APRUEBA CIRCULAR ACLARATORIA N° 8 DE LAS BASES DE LICITACIÓN DE LA OBRA PÚBLICA FISCAL DENOMINADA “CONCESIÓN PLANTA DESALADORA PARA LA REGIÓN DE COQUIMBO”, A EJECUTAR POR EL SISTEMA DE CONCESIONES.

- I. APRUÉBASE** la Circular Aclaratoria N° 8 de las Bases de Licitación de la obra pública fiscal denominada "Concesión Planta Desaladora para la región de Coquimbo", a ejecutar por el sistema de concesiones, cuyo texto es el siguiente:

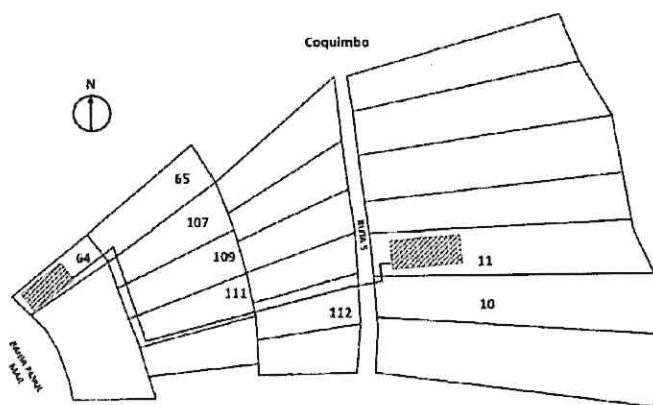
- a. Indicar qué número de parcela corresponde al Rol 878-116 de acuerdo con el siguiente dibujo el cual se encuentra en los Antecedentes de expropiación del EIA.

- b. Confirmar que el MOP también entregará el lote correspondiente a las parcelas 107 y 10 indicadas en el dibujo anterior.
- c. Entre los Roles singularizados en el nuevo texto, se cuentan los lotes Rol SII 877-64 y Rol SII 878-931, referidos en el nuevo artículo 1.8.1.2. y cuyos antecedentes de expropiación deberá considerar el MOP, por lo que se solicita indicar si solo respecto de los estos dos lotes singularizados existen antecedentes de expropiación o, por el contrario, también existen respecto de los otros lotes cuyos roles fueron singularizados.

**Respuesta:** Respecto a lo consultado en a), se hace presente que el terreno Rol SII 878-116 corresponde al Lote de Expropiación N° 2 de la Planta Desaladora, PC 11.

Con relación a lo consultado en b) y c), remítase a la entrega informativa N° 4, realizada a los Licitantes y/o Grupos Licitantes mediante Oficio Ord. N° 91 de fecha 18 de agosto de 2025 del Jefe de la División de Desarrollo y Licitación de Proyectos, dentro de la cual se incluyó, con carácter informativo, los antecedentes de las expropiaciones en trámite.
